COMUNE DI MONTECRESTESE

Oggetto: razionalizzazione rete AT nella Val Formazza e Interconnector Italia-Svizzera

Oggetto: Considerazioni aggiuntive al progetto di razionalizzazione rete AT nella Val Formazza e Interconnector Italia-Svizzera

RELAZIONE TECNICA
PROPOSTE ALTERNATIVE AL TRACCIATO DEGLI ELETTRODOTTI A 220 kV E 380 kV
"PONTE-VERAMPPIO-PALLANZENO"

Figura 4: proposta di varianti sostenibili ai tracciati proposti da TERN relativi alle linee a 220 kV e 380 kV.

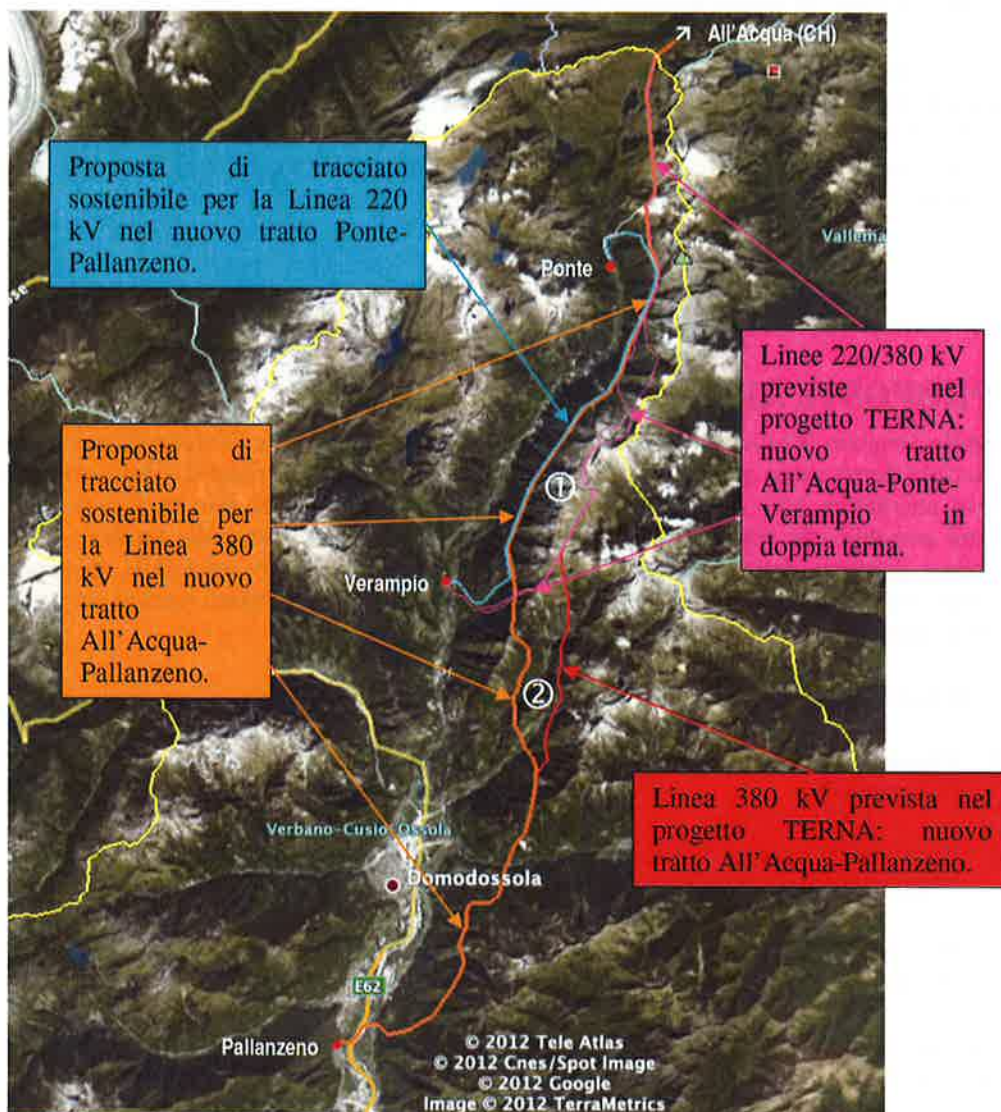
Le proposte di varianti “aeree” al tracciato degli elettrodotti 220 kV Ponte-Verampio e 380 kV All’Acqua-Pallanzeno sono essenzialmente le seguenti due:

- ① Spostamento del tracciato delle due linee a 220 e 380 kV previste nel progetto TERNA nel tratto Ponte-Verampio (linee di colore viola di Figura 4), dal versante sinistro degli alpeggi Cravariola e Matogno (Comune di Montecrestese) al versante destro della Valle Antigorio (Comuni di Premia e Crodo) mantenendo un tracciato parallelo all’attuale tracciato che interessa il fondovalle, ma situato ad una quota superiore (< 2000 m.s.l.m.) come mostrato dalle linee di colore azzurro (220 kV) e arancione (380 kV) di Figura 4; tale soluzione è stata proposta anche da TERNA come soluzione alternativa a quella ufficiale (anche se, nella rappresentazione del 2014 del progetto è stata indicata come soluzione alternativa “non fattibile”¹);

- ② Spostamento del tracciato della linea a 380 kV previste nei piani futuri di TERNA nel tratto Verampio-Pallanzeno (linea di colore rosso di Figura 4) dagli alpeggi di Matogno, Agarina e Agrasino (Comune di Montecrestese) alla Valle Isorno (Comune di Montecrestese) secondo il tracciato di colore arancione di Figura 4.

I vantaggi di questi spostamenti di tracciato sono riassumibili come segue:

- per quanto riguarda il punto di vista tecnico/progettuale:
 - il tracciato proposto al punto ① (nei Comuni di Formazza, Premio e Crodo) presenta indubbi vantaggi sia per quel che concerne il costo vivo delle opere, in quanto si potrebbe costruire la linea su un unico sostegno sia per la terna di conduttori a 220 kV che per quella a 380 kV, invece che su due più costosi sostegni, sia per quel che riguarda i costi per la realizzazione delle opere, in quanto il tracciato qui proposto risulta di facile accesso per la presenza di vie di comunicazione nelle vicinanze;

- il tracciato proposto al punto ② (nei Comuni di Montecrestese, Maserà e Trontano) presenta indubbi vantaggi sia per i dislivelli meno elevati che devono essere superati dall'opera, sia per quel che riguarda i costi per la realizzazione della stessa, in quanto il tracciato qui proposto risulta di facile accesso per la presenza di vie di comunicazione nelle vicinanze;

- per entrambi i tracciati si evitano attraversamenti multipli delle creste delle valli interessate dall'opera;
- per quanto riguarda il punto di vista ambientale/paesaggistico:

- il tracciato proposto al punto ① (nei Comuni di Formazza, Premia e Crodo) verrebbe ad inserirsi in una valle già fortemente antropizzata per la presenza di siti industriali (cave di estrazione del granito, centrali elettriche, ecc.) e vie di comunicazione, permettendo di evitare l'attraversamento di luoghi incontaminati come gli alpeggi di Cravariola, Matogno (Montecrestese) e le montagne della Valle Formazza (Lago Kramec); il tracciato proposto sarebbe comunque meno visibile rispetto a quello attuale in quanto situato ad una quota superiore rispetto al fondovalle;

- il tracciato proposto al punto ② (in particolare nel Comune di Montecrestese) verrebbe ad inserirsi nella Valle Isorno già parzialmente antropizzata per la presenza di siti industriali (centrali elettriche e linee elettriche ad Alta Tensione), permettendo di evitare l'attraversamento di luoghi incontaminati come la Valle Agrasino e la zona del Lago di Larecchio;

- per quanto riguarda l'effetto dei campi elettromagnetici, entrambe le soluzioni proposte hanno il vantaggio di non interessare direttamente alcun centro abitato e alcun alpeggio dove persone e/o soprattutto animali da allevamento potrebbero essere soggetti agli effetti dei suddetti campi con conseguenze dirette e/o indirette sulla salute della popolazione.

Figura 5: dettaglio della proposta di varianti sostenibili ai tracciati proposti da TERN A relativi alle linee a 220 kV e 380 kV.

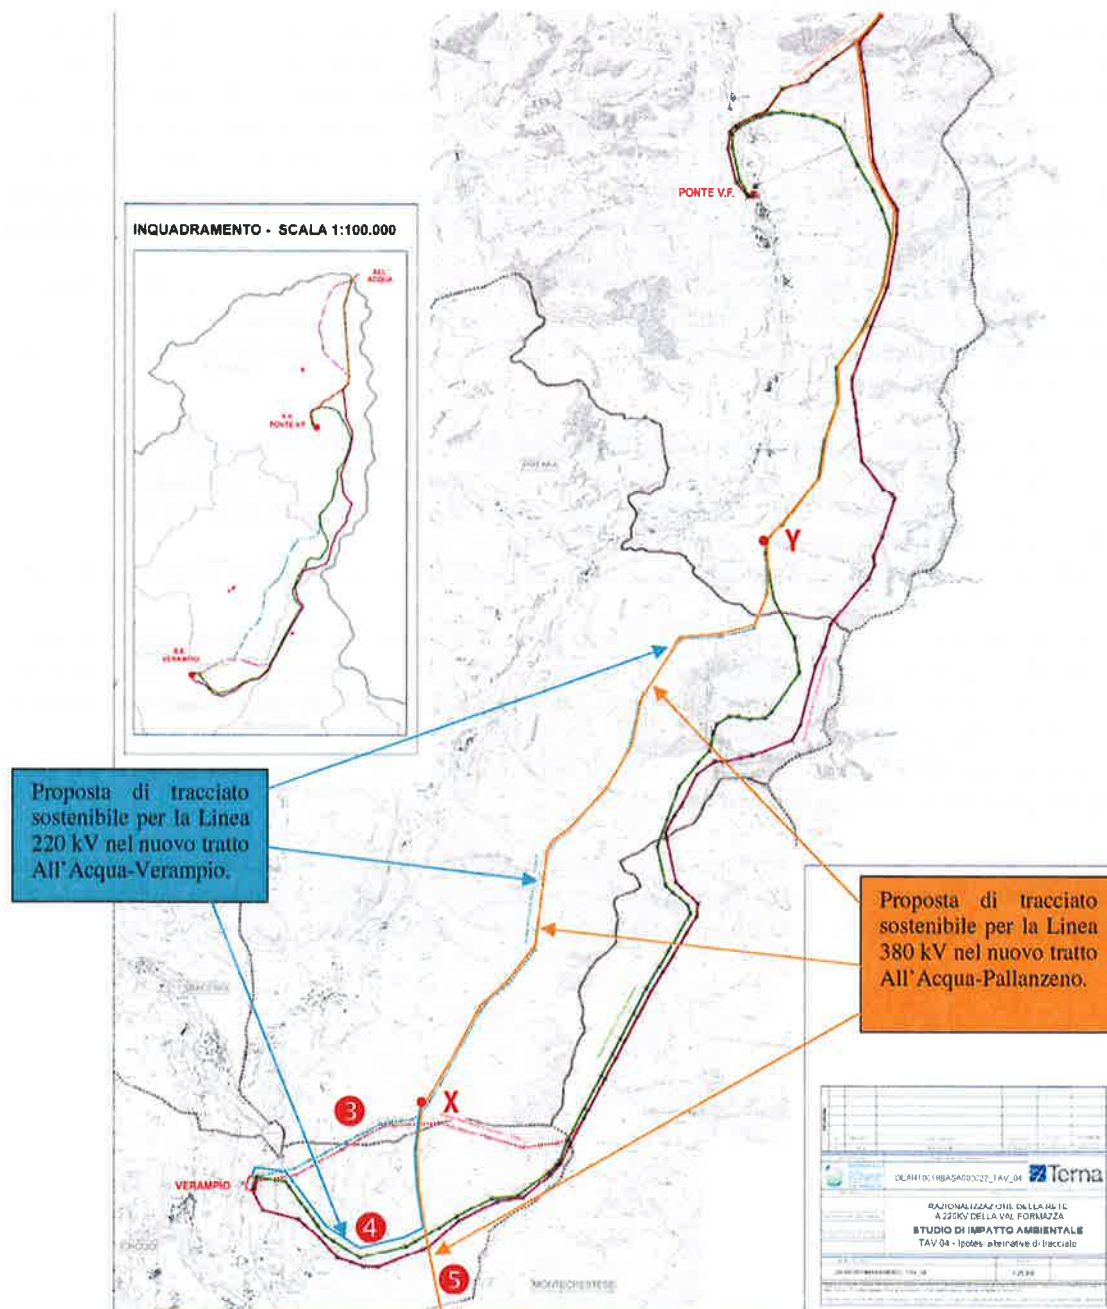
La Figura 5, tratta dallo studio di impatto ambientale proposto da Terna, mostra un dettaglio della proposta di varianti, relativo al tracciato degli elettrodotti nei comuni di Formazza, Premia e Crodo. In particolare, viene evidenziata in colore azzurro (linea tratteggiata) l’alternativa di tracciato proposta da Terna per il tratto tra i punti Y, X, fino ad arrivare alla stazione elettrica di Verampio.

La proposta di varianti sostenibili al tracciato che si vogliono proporre in questa zona è sintetizzabile come segue:

- Variazione del tracciato della linea a 220kV tra i punti X e Verampio dal tracciato indicato con il numero ③ (di colore azzurro tratteggiato) al tracciato indicato con il numero ④ (di colore azzurro a tratto continuo), il cui scopo è quello di evitare l’attraversamento dell’alpeggio di Aleccio (come si può vedere nella simulazione tridimensionale di Figura 6);
- Nuovo tracciato della linea a 380kV tra i punti Y, X ed il Comune di Montecrestese lungo il tracciato indicato con il numero ⑤ (di colore arancione).

Figura 7: simulazione tridimensionale di dettaglio (nei Comuni di Premio, Crodo e Montecrestese) della proposta di varianti sostenibili ai tracciati proposti da TERNA relativi alle linee a 220 kV e 380 kV.

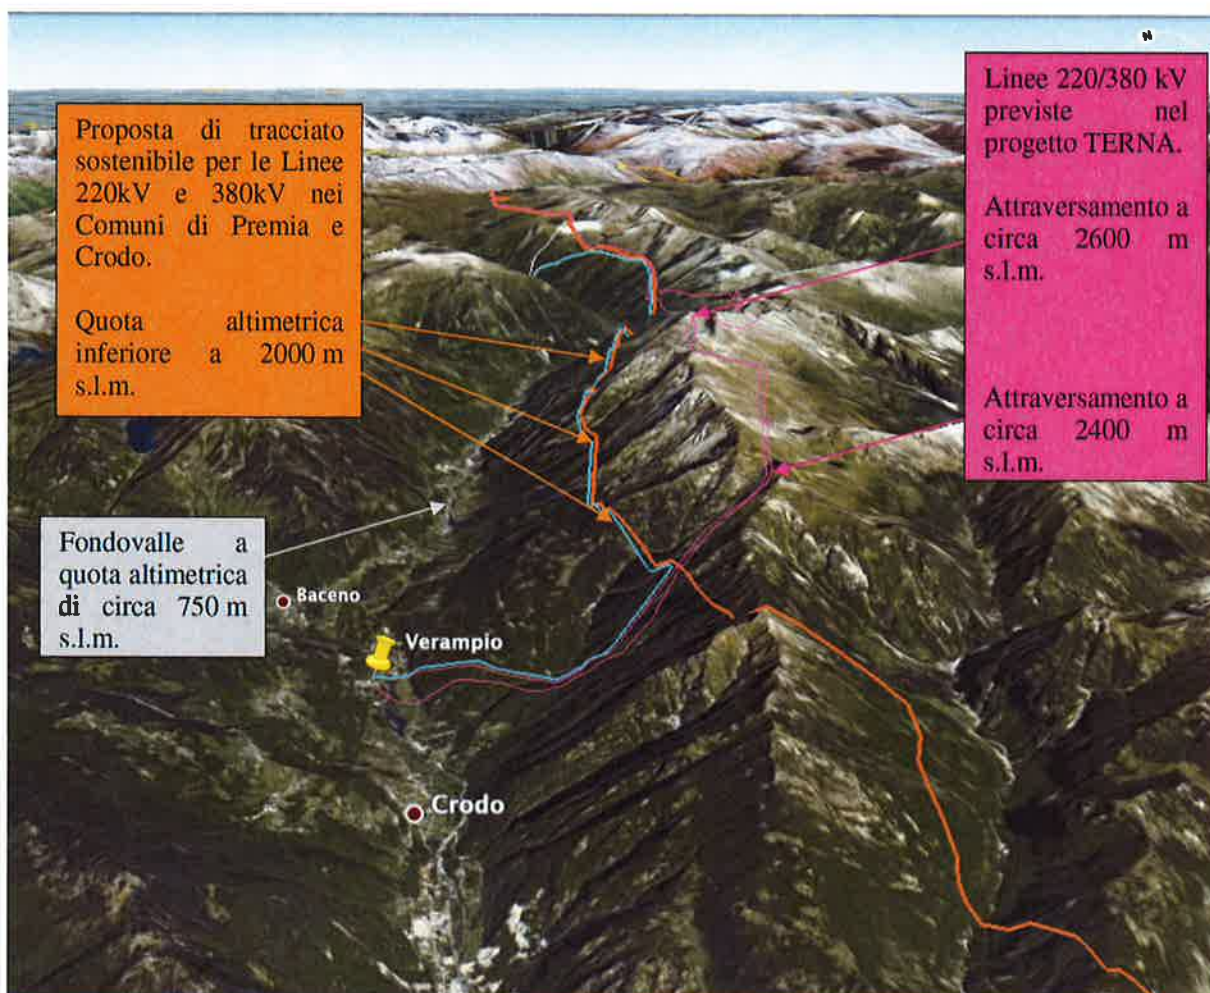
La simulazione tridimensionale di Figura 7 illustra i tracciati delle linee proposti da Terna e dal Comitato Mo.N.Te. con la indicazione delle quote altimetriche massime previste per i diversi tracciati.

Elettrodotto ST 220 kV Ponte - Verampio - ALTERNATIVA VALLE

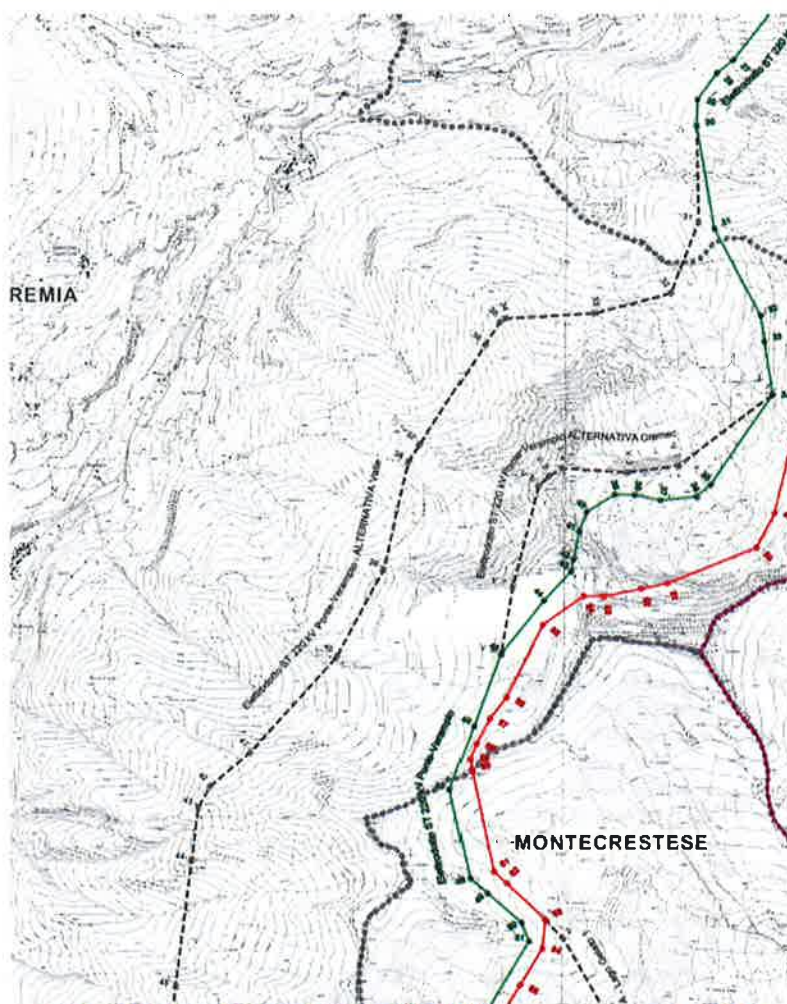
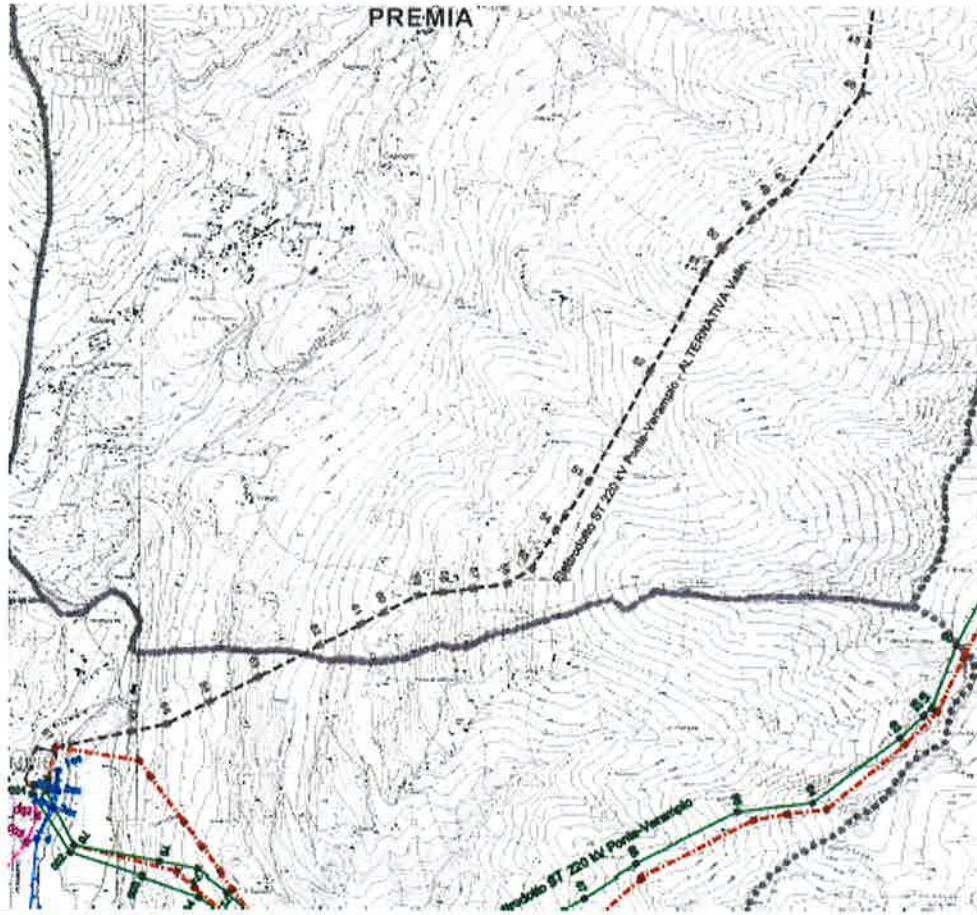
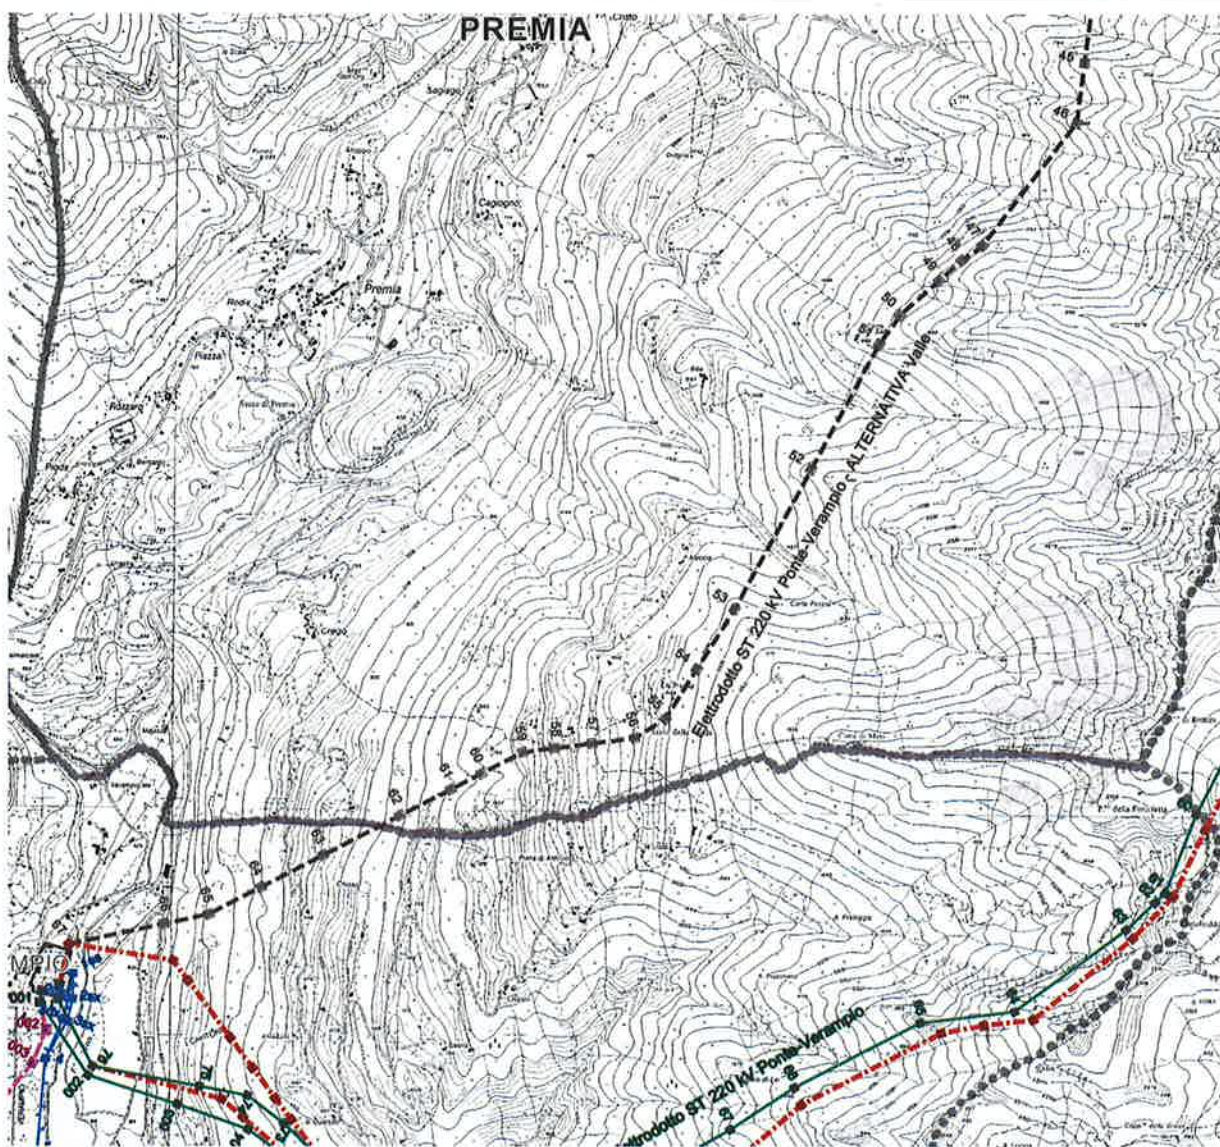
1. Studio di Impatto Ambientale, pagg. 53-58 (Allegato 1), a riguardo dell'alternativa denominata "Valle", Terna afferma quanto segue: *Di seguito si sintetizzano le motivazioni di carattere tecnico, geotecnico e morfologico che rendono, di fatto, non realizzabile tale soluzione:*

- il percorso è caratterizzato da continui valloni da attraversare: i sostegni risulterebbero posizionati su creste molto scoscese contraddistinte da roccia molto fratturata;

Rileviamo ancora una volta che qualsiasi considerazione di tipo geologico, geotecnico e geomorfologico non può in alcun modo essere basata su foto eseguite da grande distanza. Inoltre, contrariamente alle deduzioni di Terna, e come peraltro ben visibile dalle foto prodotte da Terna a sostegno della propria tesi, appare evidente come in generale il versante sia costituito da roccia compatta, e come semplici spostamenti dei sostegni di poche decine di metri possano permettere di evitare zone caratterizzate da presenza superficiale di massi erratici. Il versante della valle è peraltro conosciuto per le caratteristiche di compattezza della roccia, tale da giustificare la presenza di alcune cave alle quote meno elevate. Chiediamo pertanto che, qualora fosse stata eseguita una relazione geologica tale da comprovare la reale alterazione della roccia nelle aree in oggetto, detta relazione venga messa a disposizione degli enti interessati al fine di valutarne la congruità. In assenza di una relazione geologica le considerazioni addotte da Terna per giustificare l'impossibilità a realizzare il tracciato sul versante della Valle Antigorio è da ritenersi priva di alcun fondamento.

- Il tracciato non può essere spostato più a ovest, quindi più a valle, perché le vallate da attraversare comporterebbero campate sino a 1000 m .

Rileviamo come un rapido esame dei tracciati in progetto consente di evidenziare come in altre situazioni analoghe siano state considerate realizzabili campate dello stesso ordine di grandezza (Allegato 2, pag. 220 della Relazione Paesaggistica) dai 899 m in Valle Isorno fino ai 930 m della campata di attraversamento nel tratto tra Trontano e Beura Cardezza o ai 1012 m della campata di attraversamento della Valle Vigizzo.

- Inoltre, a quote meno elevate, sono presenti cave di pietra;

Come giustamente rilevato, le cave presenti in zona si trovano a quote meno elevate, (non ci risultano cave a quote superiori ai 200/300 metri sopra il fondovalle), quindi molto distanti da un eventuale percorso nella parte più elevata del versante e non interferiscono in alcun modo sul tracciato. Chiediamo a Terna di motivare nel dettaglio tale affermazione.

- Elevata interferenza con aree e canaloni valanghivi.

L'utilizzo di paravalanghe è una pratica sufficientemente collaudata. I sostegni di una possibile alternativa sul versante sarebbero posizionati su creste e costoni, pertanto non soggetti o difficilmente soggetti a fenomeni valanghivi. L'attraversamento dei canaloni non richiede particolari precauzioni riguardo alla protezione dalle valanghe, e laddove necessario si tratta di un numero ridotto di interventi e di portata limitata.

P.35
SUD

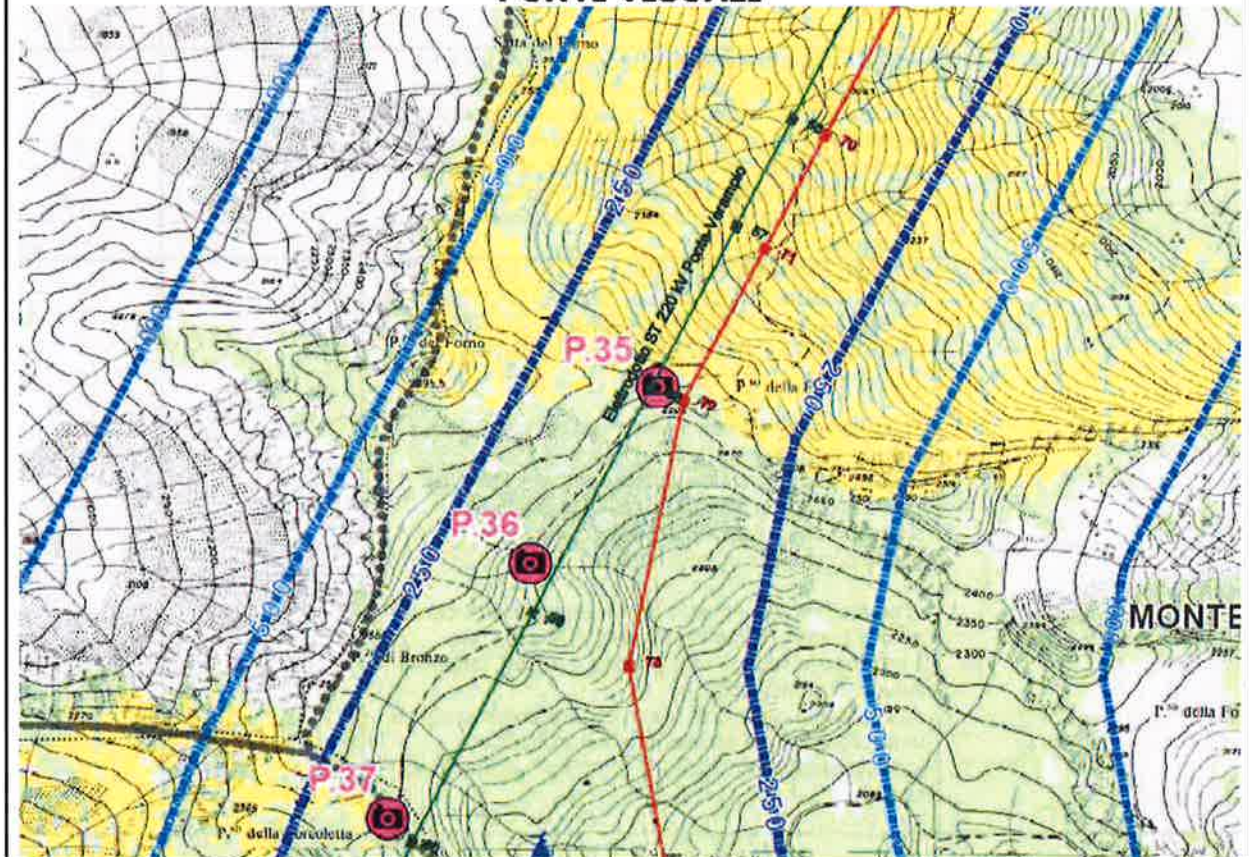
3. Si denuncia la leggerezza con cui sono stati realizzati i foto inserimenti in P35/P36 (Allegato 4, pagg. 280-311 del REAR10004BSA00337_03-Fotoinserimenti-SIA-Parte_1.pdf). Non vi sono fotomontaggi laterali sia della Cravariola –Matogno –Agarina che rendano l'idea dell'impatto reale .
